南宁市建设工程规划调整批前公示牌

城乡规划批前公示

根据《中华人民共和国城乡规划法》的有关规定，现将广西壮族自治区地质环境监测总站申请的南宁地质环境监测站（应急分队）基地项目规划总平图及单体建筑设计调整方案予以批前公示。

拟调整效果图

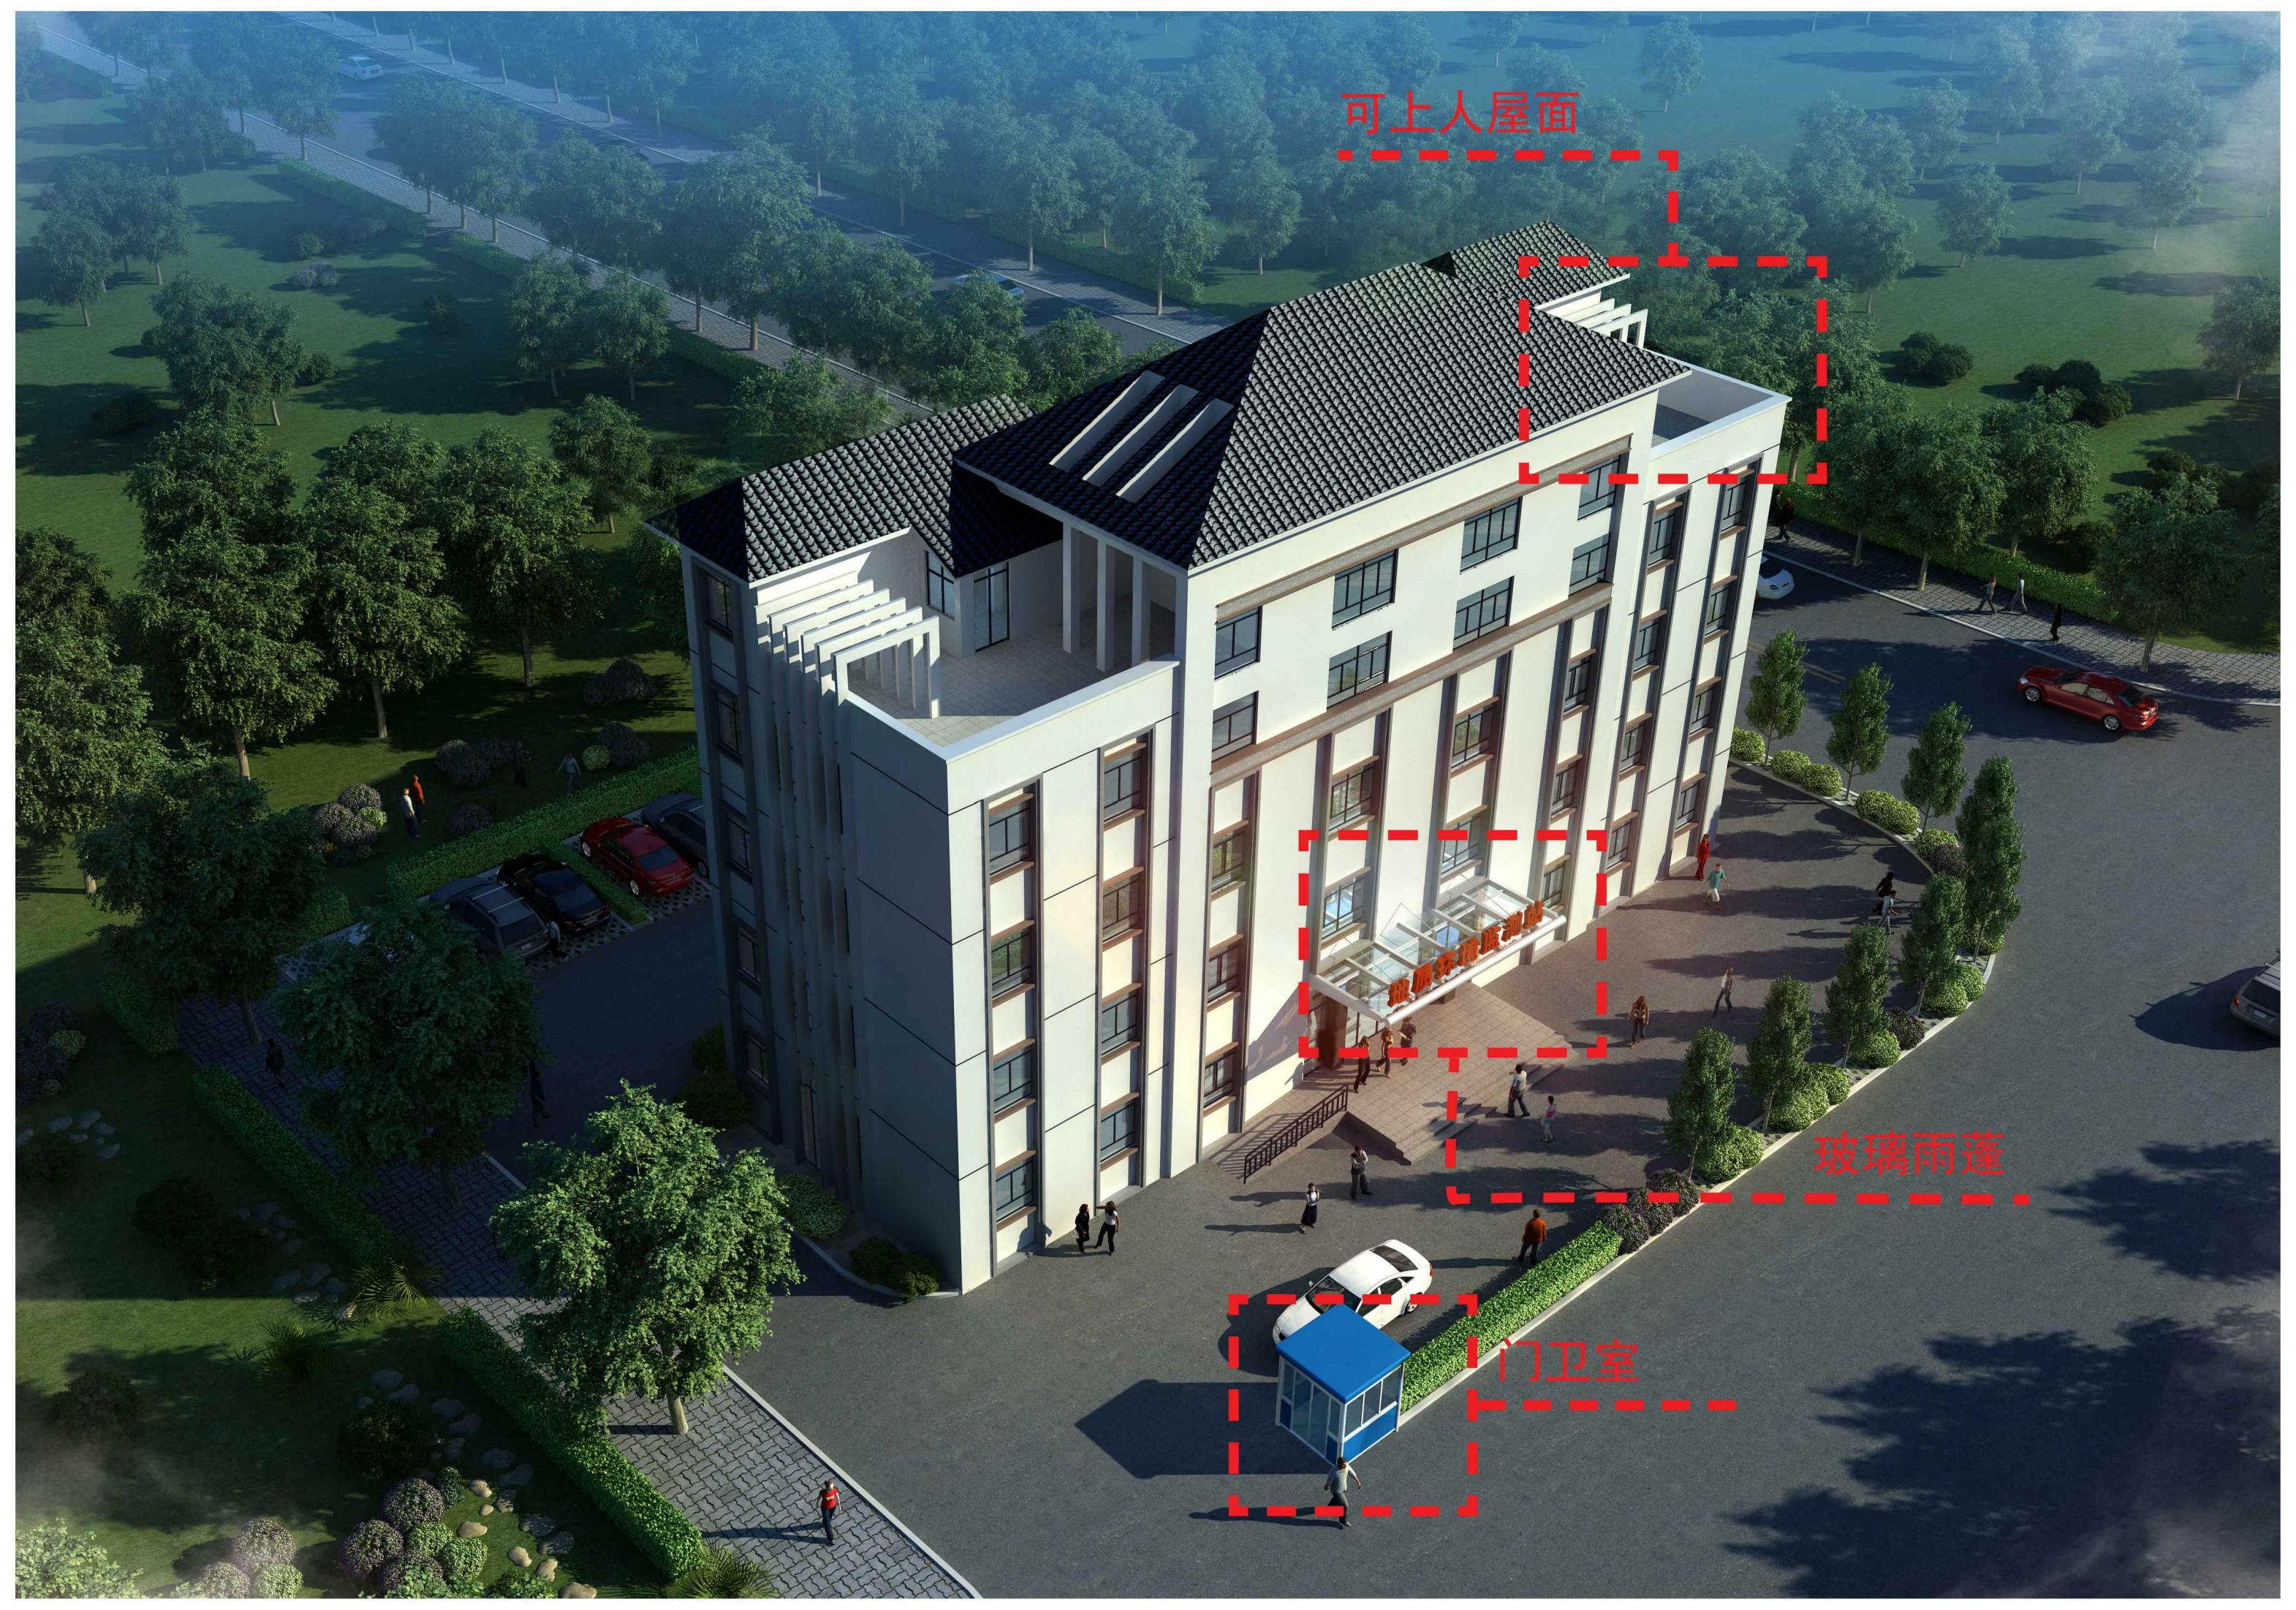
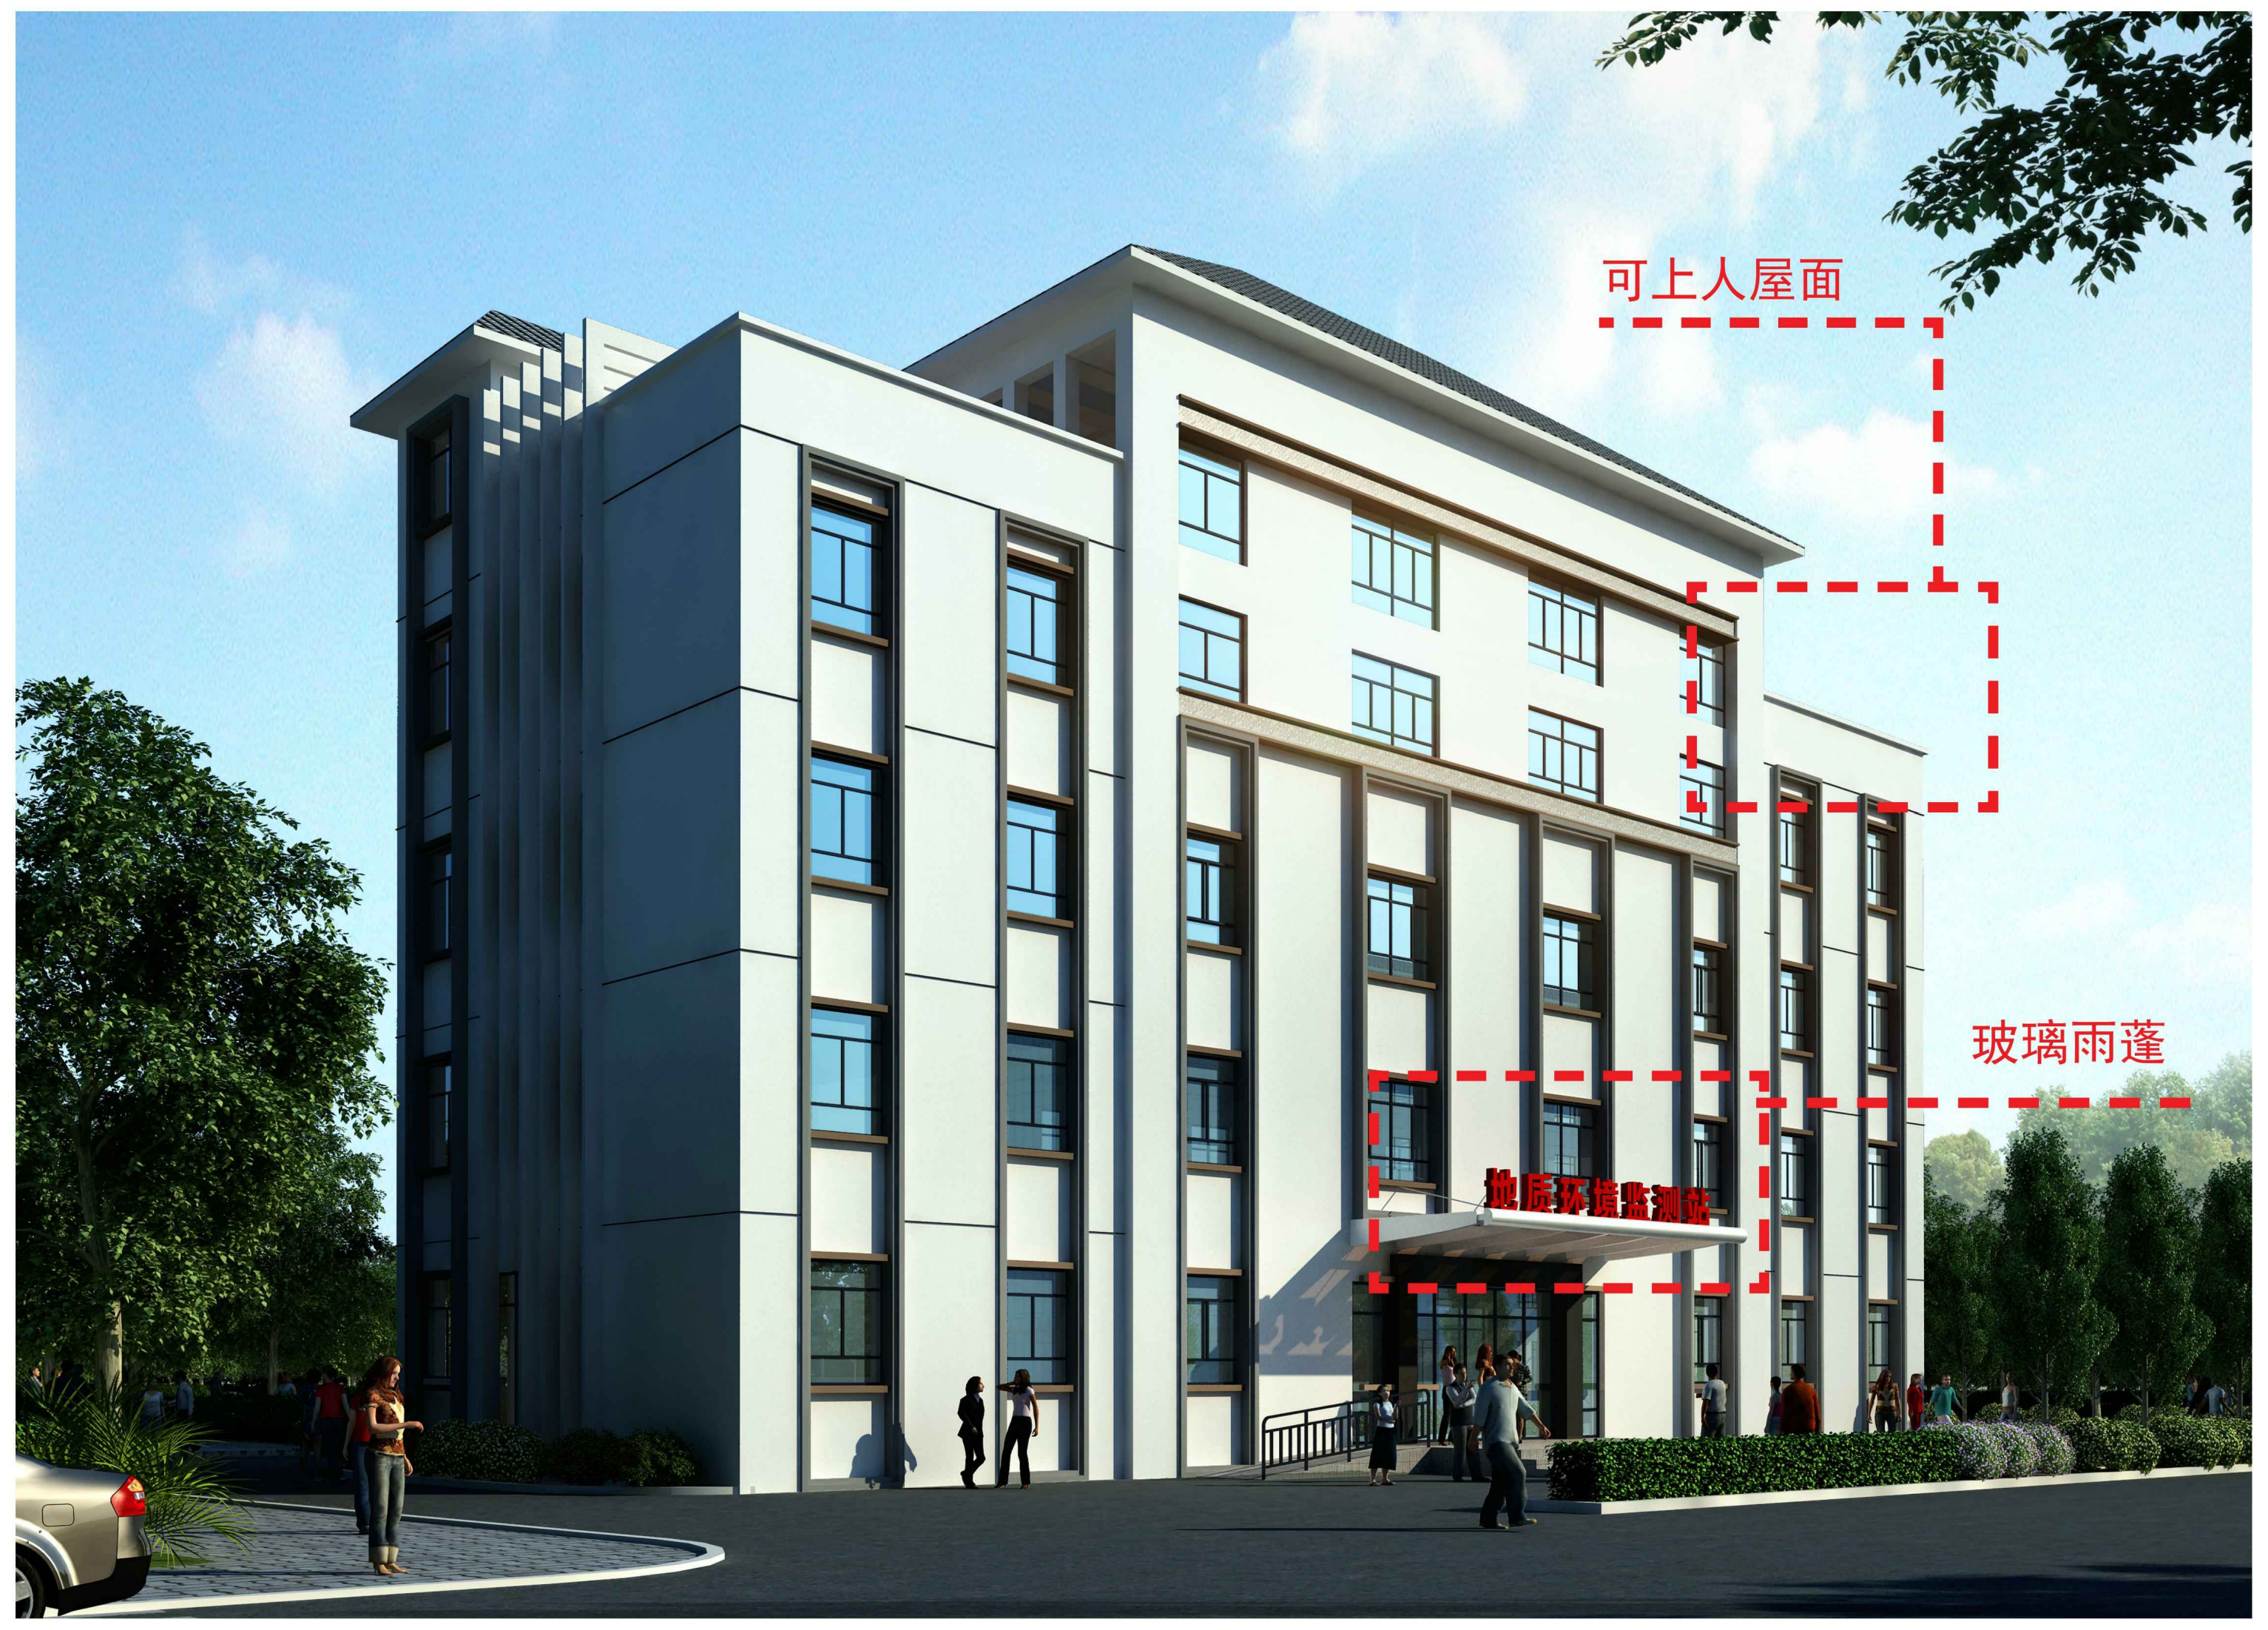
五层增加办公室，屋面设计为平屋面
南宁地环
由玻璃雨蓬调整为钢筋混凝土雨蓬
取消门卫室设计

五层增加办公室，屋面设计为平屋面
南宁地环
由玻璃雨蓬调整为钢筋混凝土雨蓬
